NOTA VAN BEANTWOORDING

Kenmerk LEGGER2020-B-03

Partiële wijziging van de Legger Regionale waterkeringen.

Partiële leggerwijziging als gevolg een ambtshalve wijziging langs Plaspoelkade en Van Ravesteijnkade in Leidschendam.

Figuur 1: Weergave van aanpassing leggerkaart LEGGER2020-B-03

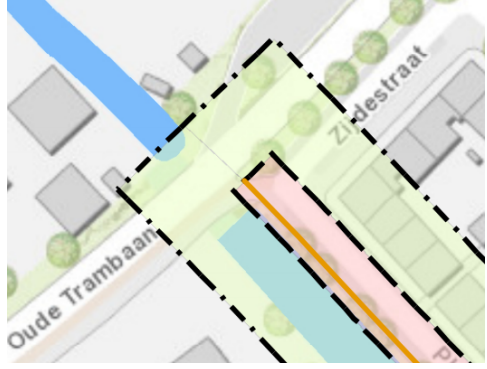
Tijdens de inzagetermijn heeft Delfland naar aanleiding van een gesprek met een bewoner een te ruime afronding van de zoneringshoek ter hoogte van de Oude Trambaan geconstateerd. Hierdoor had een perceeleigenaar een te grote, onnodige beperking op zijn terrein. We hebben de afstand van de beschermingszone tot het waterstaatswerk overal op 15 m gezet. Dit is zowel bij de Oude Trambaan gedaan als bij Sluiskant. De aanpassing bij Oude Trambaan is in Figuur 1 te zien.

<p>Leggerkaart horend bij ontwerpbesluit</p>	<p>Leggerkaart horend bij besluit</p>
